LIGNES
2tram

DOSSIER D'ENQUÊTE PUBLIQUE UNIQUE

PIÈCE L Avis émis sur le projet et mémoire en réponse

Projet Lignes2tram

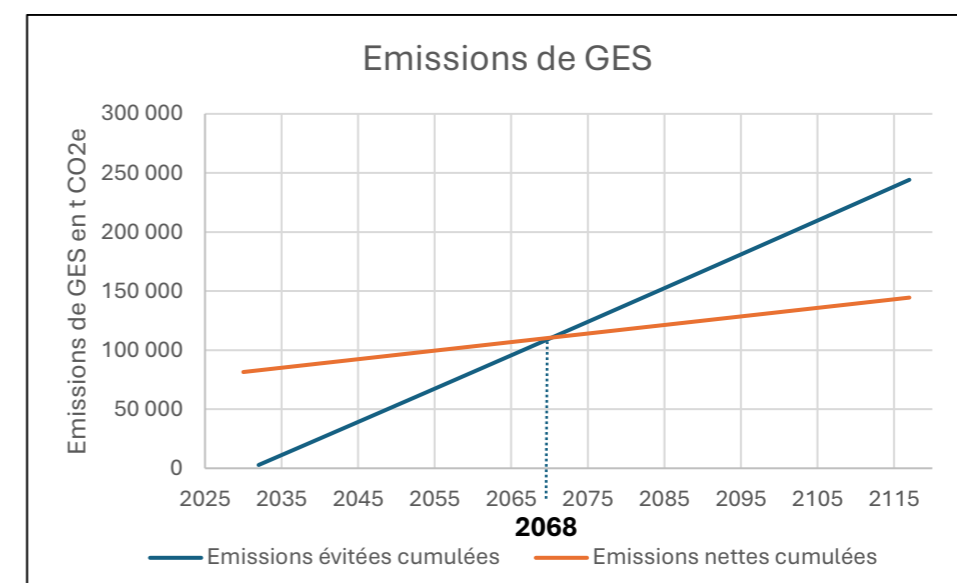
Pour une meilleure compréhension des incidences globales du projet sur le climat, l'autorité environnementale recommande de :

- chiffrer la réduction des émissions de GES consécutive au report modal en tonnes équivalent CO₂ par an ;
- présenter le bilan carbone net cumulé du projet en 2030 et en 2050 ;
- préciser au bout de combien d'années le projet compensera ses propres émissions de GES générées à la fois en phase travaux et en période d'exploitation.

Éléments de réponse du Maître d'ouvrage :

En tenant compte des émissions évitées grâce au report modal, les émissions de GES liées aux phases travaux et exploitation du projet seront compensées en 40 ans (cf. figure ci-après).

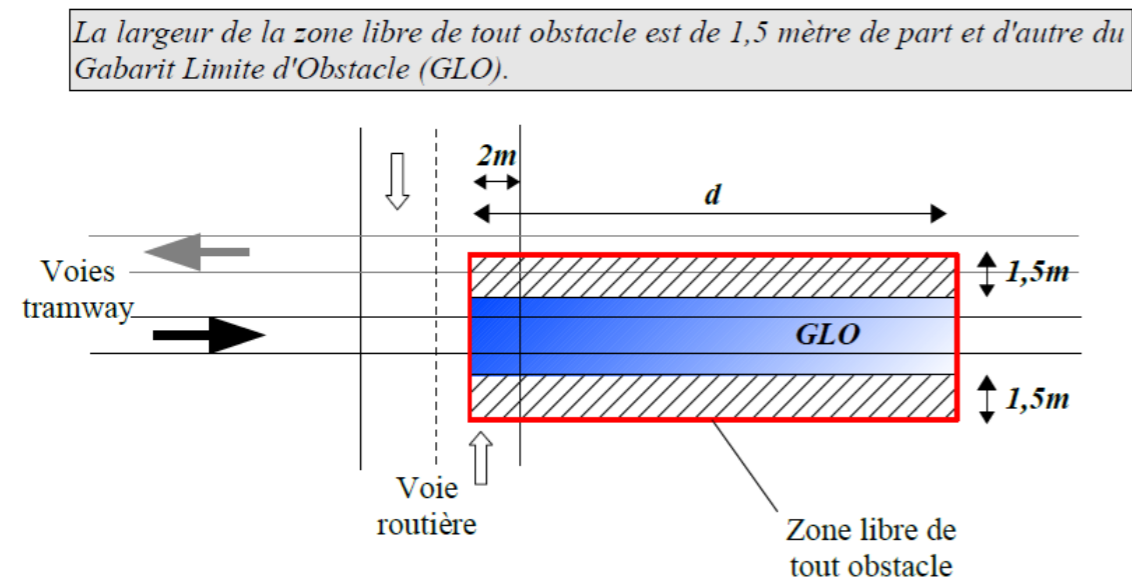
- Rue d'Entraigues : existe actuellement un bel alignement d'arbres sur tapis végétal en accompagnement de façades, que le projet prévoit de remplacer par des végétaux bas sans lien avec l'architecture ou les espaces publics (page 49 de l'étude d'impact - tome 4)
- Les arbres replantés sont principalement associés aux terminus et aux parking-relais, implantés sur des espaces actuellement ouverts
- L'absence de représentation des réseaux sur les plans d'aménagement, et l'absence de représentation des fosses de plantation des nouveaux arbres sur les coupes-type – associée à la proximité des façades – posent question.

❖ Réponse pour la rue d'Entraigues :

Plusieurs contraintes, présentées ci-après, peuvent expliquer le choix d'insertion et d'aménagement paysager sur la rue d'Entraigues, et notamment l'impossibilité :

Figure 8 : Secteurs de la ligne BHNS requalifiés

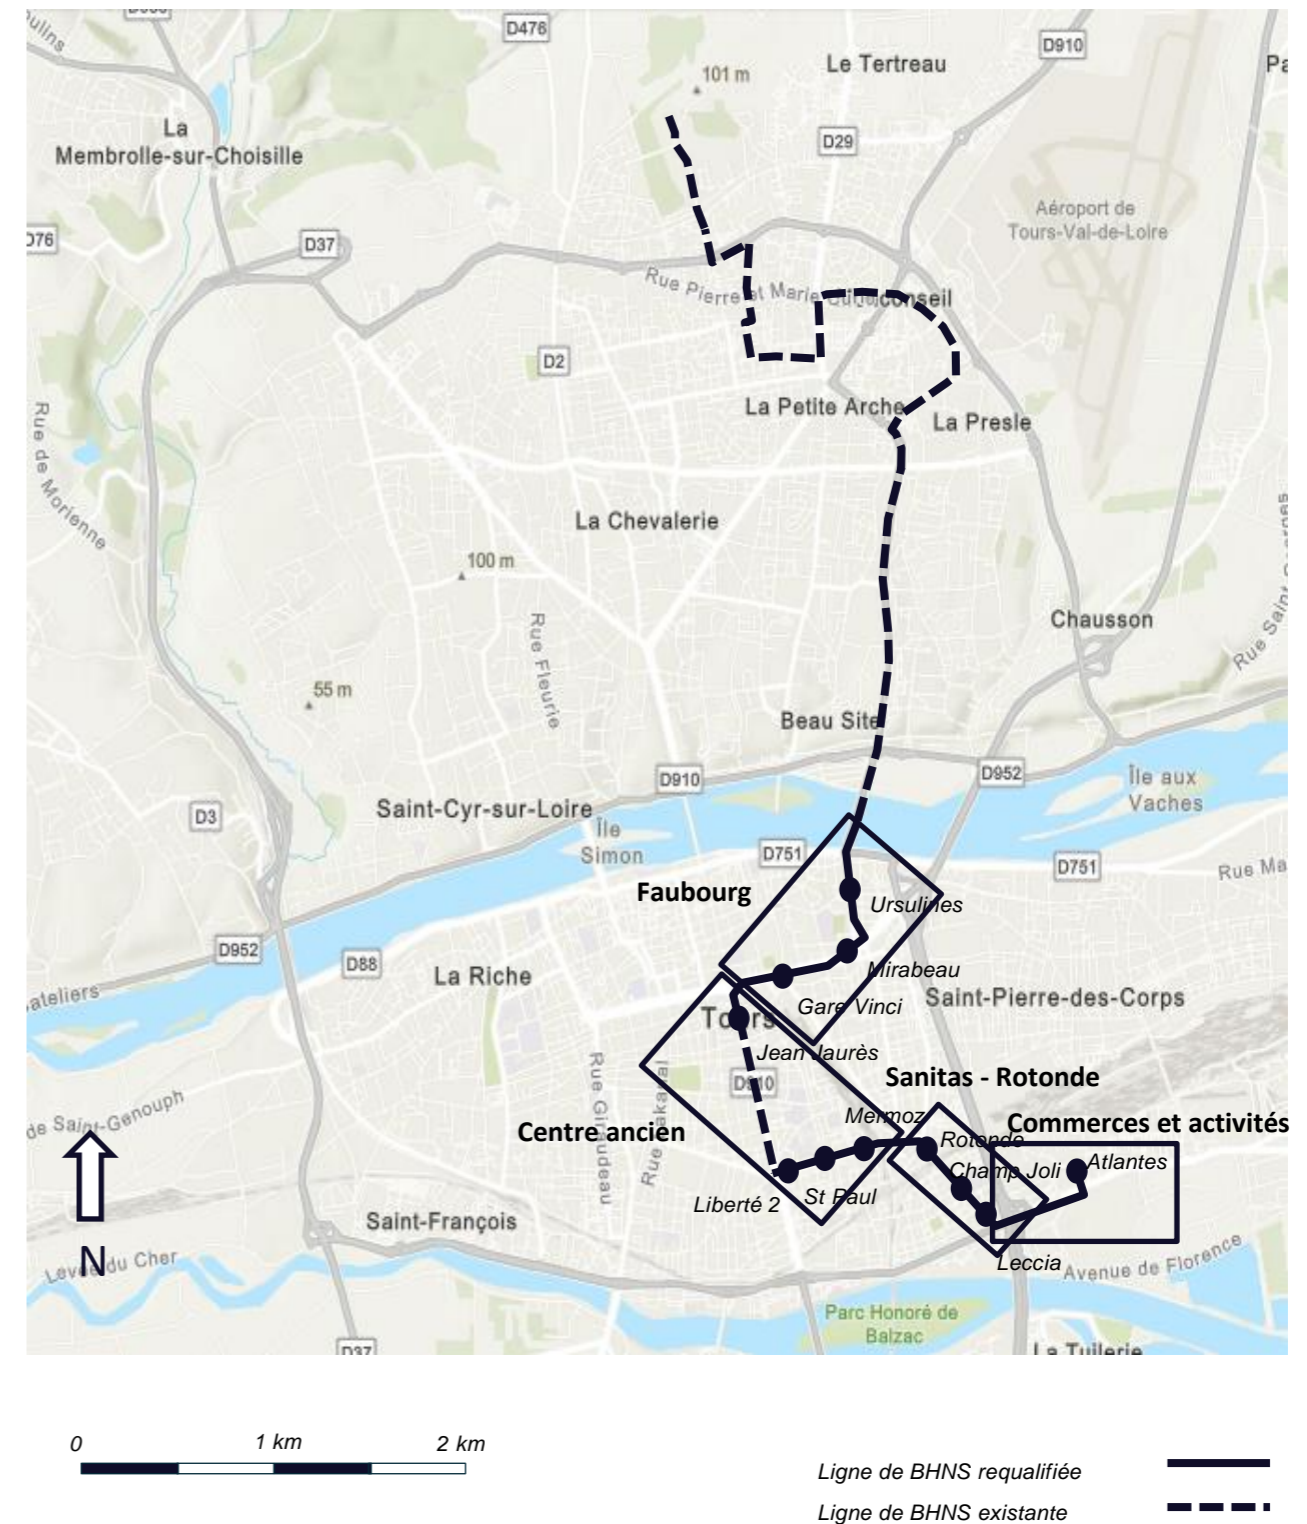
➤ En page 32, le descriptif du tracé de la ligne BHNS mériterait d'être illustré par un plan (à l'image de celui de la 2^{ème} ligne de tramway présent en page 31).

Ils sont représentés sur la figure suivante :
